הנדון : דירה מס' 7 ברח' אלקלעי מס' 12 - רחובות

חוות דעת מומחה

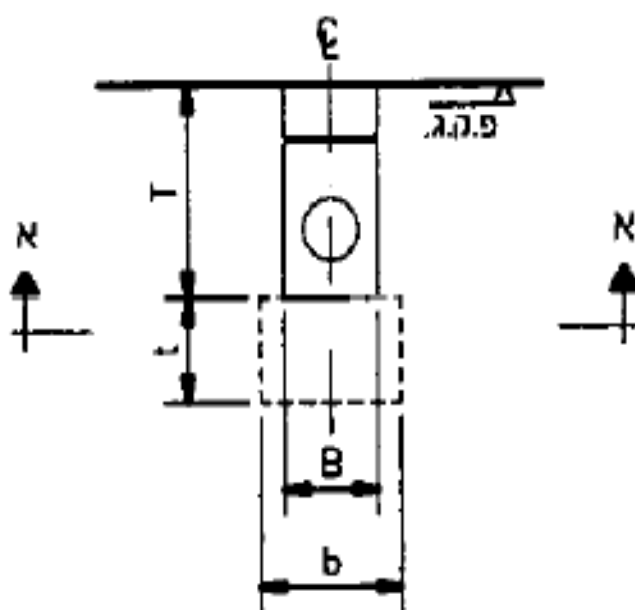
13 לא בוצעה הטמנת צנרת מים בקליניקה. עלות מוערכת בכ - (3,500 ₪)

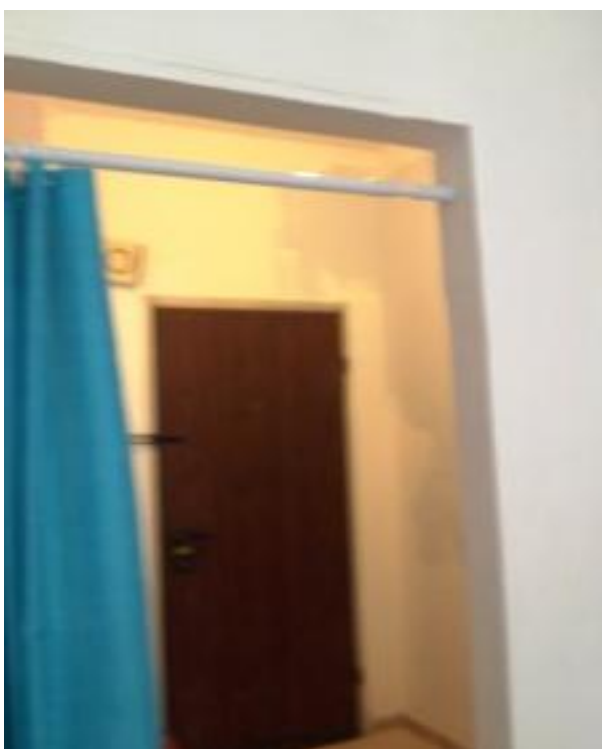
26. על פי דרישת הדיירת נדרש היה לבצע קיר גבס מותאם למידות המטבח. בפועל בוצע הקיר במידה בלתי מתאימה ואסתטית. מידות הקיר בפועל כ-48 ס"מ, בעוד המידות הנדרשות –80 ס"מ. עלות פירוק והתקנה מחדש (שו"2,900)

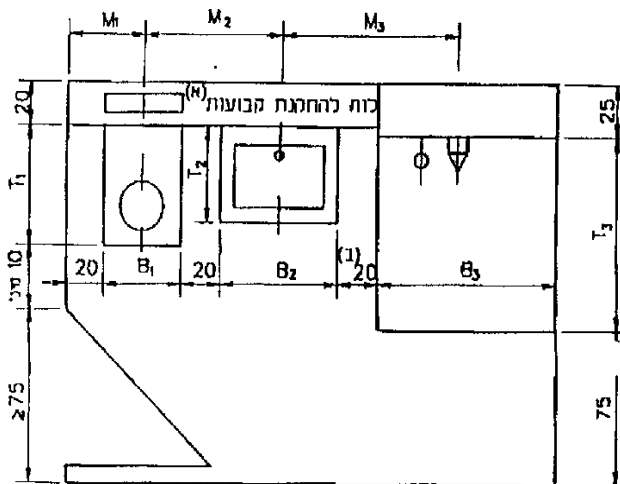
28. בחדר רחצה כללי ישנה סטייה מן המידות המומלצות בשרטוט ב- 3 בחלק ג' של תקן 1205 :

333 - מרחק הסרדה במקלחת מינתית

334 - מרחק הסרדה בחדר מקלחת

לתיקון יש לבצע תכנון הנדסי מחדש ושינוי מיקום אביזרים וכלים סניטאריים. (5,000 ₪)

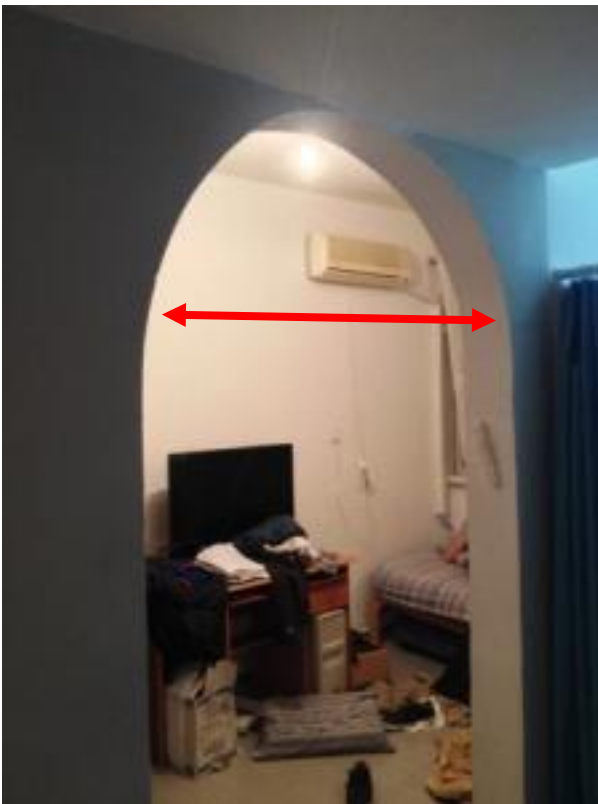
33. תיקוני שפכטל וצבע במקומות פזורים בדירה - מבואת כניסה, מטבח, סלון, פרוזדור, חדרי שינה, חדרי רחצה. בעיקר בחיבורי תקרה וקיר, סביב שקעי ומתגי החשמל, בתחתית הקירות, סביב משקופי דלתות הדירה, בגליפי חלונות הדירה, במבואת הכניסה, **תקרת הסלון, תקרת הורים קיר חדר המתנה לכיוון מערב, קיר סלון סמוך לשיש המטבח לכיוון מזרח**. הליקוי אסור לפי תקן ישראלי ת"י 1922 חלק 1 סעיף 3.3, **ציטוט:**

יש לשייף את הקיים ולבצע צביעה חוזרת. (**2,500 ₪**)
